Commission économique pour l'Europe**Comité des transports intérieurs****Forum mondial de l'harmonisation des Règlements
concernant les véhicules****190^e session**

Accord de 1958 :**Examen de projets d'amendements à des Règlements ONU existants,
soumis par le GRSP****Proposition de complément 1 à la série 04 d'amendements
au Règlement ONU n° 127 (Sécurité des piétons)****Communication du Groupe de travail de la sécurité passive***

Figure 12
Zone d'impact du pare-brise

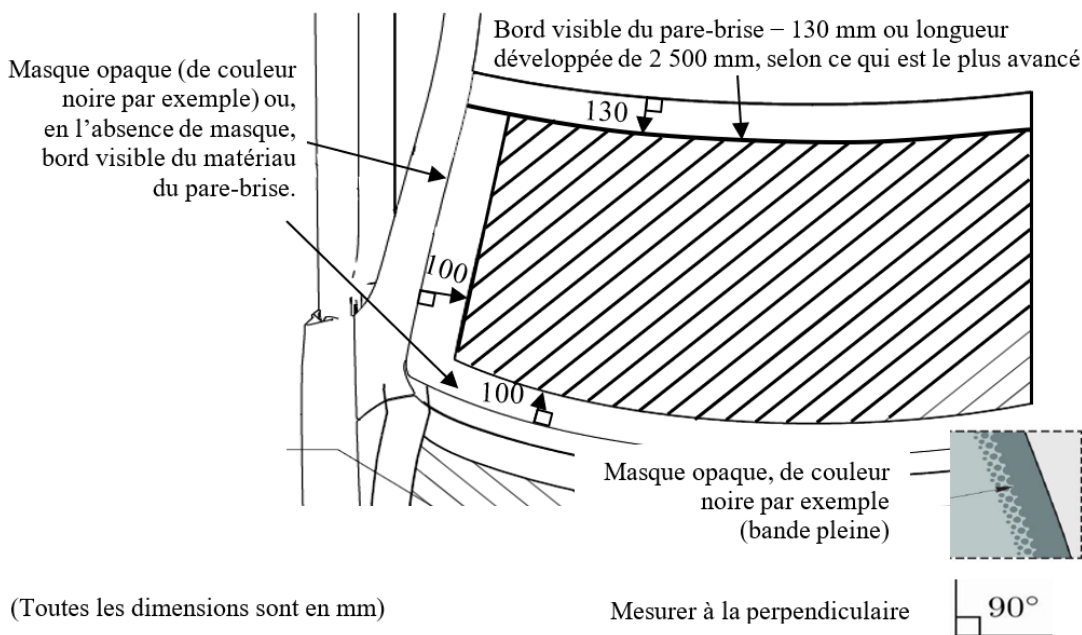
Paragraphe 2.44, modifier et ajouter les figures 12 et 13, comme suit :

« 2.44 “Zone d’impact du pare-brise”, une zone située sur la face externe du pare-brise, délimitée (voir fig. 12) :

- a) Vers l’avant, par une ligne située à 100 mm en arrière du masque opaque du pare-brise. En l’absence de masque opaque, la ligne se mesure à partir du bord avant visible du matériau du pare-brise ;
- b) Vers l’arrière, par une longueur développée de 2 500 mm ou par une ligne située à 130 mm en avant du bord arrière visible du matériau du pare-brise si celui-ci est situé plus en avant dans une position latérale donnée ;
- c) Sur les côtés, par une ligne située à 100 mm à l’intérieur du masque opaque du pare-brise. En l’absence de masque opaque, la ligne se mesure à partir du bord latéral visible du matériau du pare-brise.

Figure 13
Définition du coin supérieur en utilisant la distance la plus courte

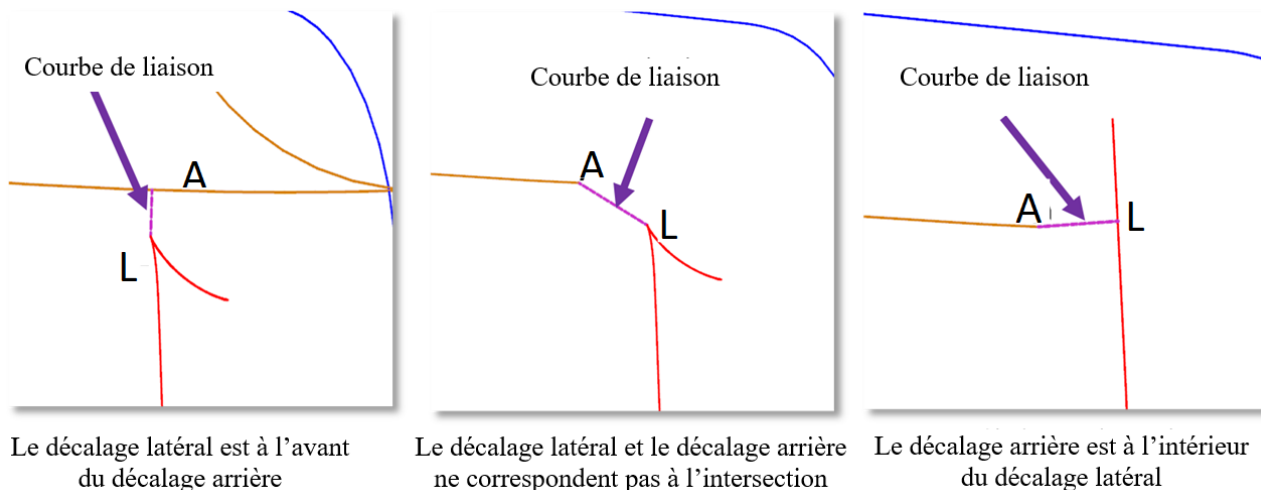
En fonction de la configuration, s'il n'y a pas d'intersection entre les lignes définies aux alinéas b) et c), ce qui donne une zone d'impact sans délimitations, le marquage doit être modifié en utilisant la distance la plus courte pour délimiter ladite zone d'impact (voir fig. 13).

Figure 15
**Cas particulier dû à l'absence de « point P »
 unique**

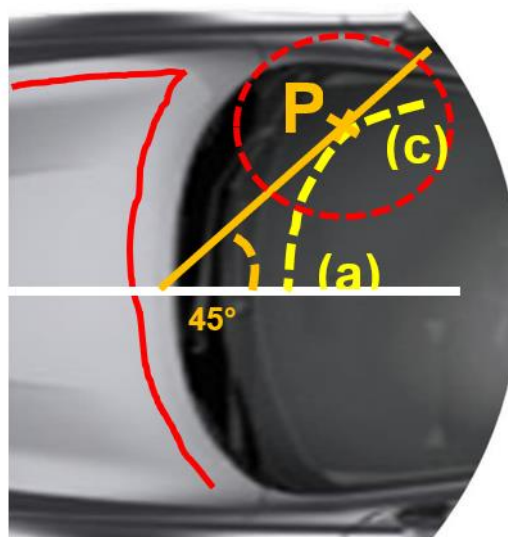
En l'absence de point P unique à l'intersection des lignes définies aux alinéas a) et c) du paragraphe 2.44, le point P est défini par le premier contact d'un plan vertical coupant le plan médian longitudinal vertical du véhicule à un angle de 45° avec la transition a)-c) de la limite de la zone d'impact du pare-brise, comme indiqué à la figure 15.

Figure 16
Graphique et formule du critère relatif à l'à-coup

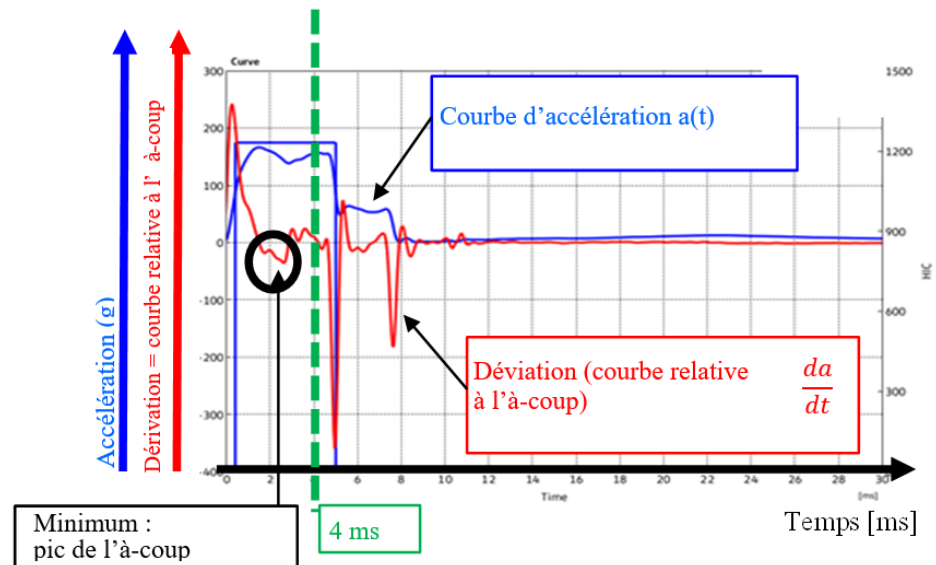
Paragraphe 2.48, ajouter la figure 16 et lire :

- « 2.48 "Résistance atypique du pare-brise à la fracture", toute situation dans laquelle un choc de la tête factice contre le pare-brise entraîne au moins l'un des cas suivants :
- a) La valeur absolue de la valeur minimale de la dérivée de l'accélération de la tête factice par rapport au temps est inférieure à 180 g/ms pendant les 4 premières millisecondes après le choc initial de la tête factice contre le pare-brise, comme indiqué à la figure 16 ; ou,
